**Bauleitplanung der Hochschulstadt Idstein, Stadtteil Wörsdorf
Bebauungsplan „Brückenbacher Weg“ sowie Änderung des Flächennutzungsplans in
diesem Bereich, Beteiligung der Behörden gemäß § 4 Abs. 1 BauGB**

Bebauungsplan „Brückenbacher Weg“ inkl. verbundener Flächennutzungsplanänderung

Stellungnahme Hessen Mobil

Stellungnahme gem. § 4 (1) Baugesetzbuch (BauGB)

Abb. Auszug der landespflegerischen Kompensationsmaßnahmen

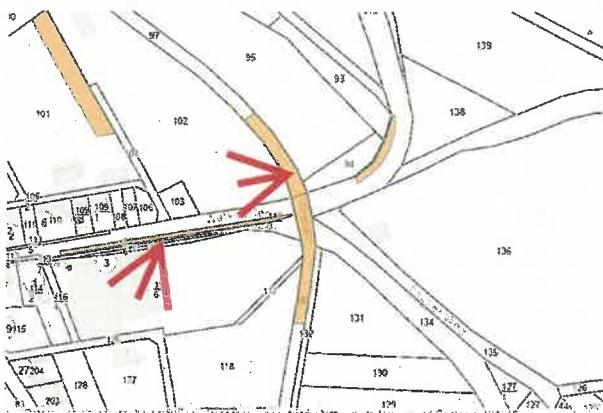
Im Bebauungsplangebiet befinden sich zwei landespflegerische Kompensationsmaßnahmen, die im Rahmen des Baus eines Radwegs entlang der L 3026 (Ortsausgang Richtung Walsdorf) ausgewiesen wurden. Es handelt sich zum einen um die Anpflanzung mehrerer Laubbäume entlang der L 3026 sowie um die Anlage von Ufergehölz entlang des Wörsbaches.

Im Rahmen der anstehenden Planung ist zu gewährleisten, dass diese Maßnahmen von dem Vorhaben unberührt bleiben. Andernfalls sind durch den Vorhabensträger in Abstimmung mit der unteren Naturschutzbehörde (UNB) des Rheingau-Taunus-Kreises und Hessen Mobil geeignete Kompensationsmaßnahmen herzustellen und über eine Herstellungs- und Fertigstellungspflege zu entwickeln. Hierzu bedarf es einer entsprechenden vertraglichen Regelung zwischen dem Vorhabensträger und Hessen Mobil.
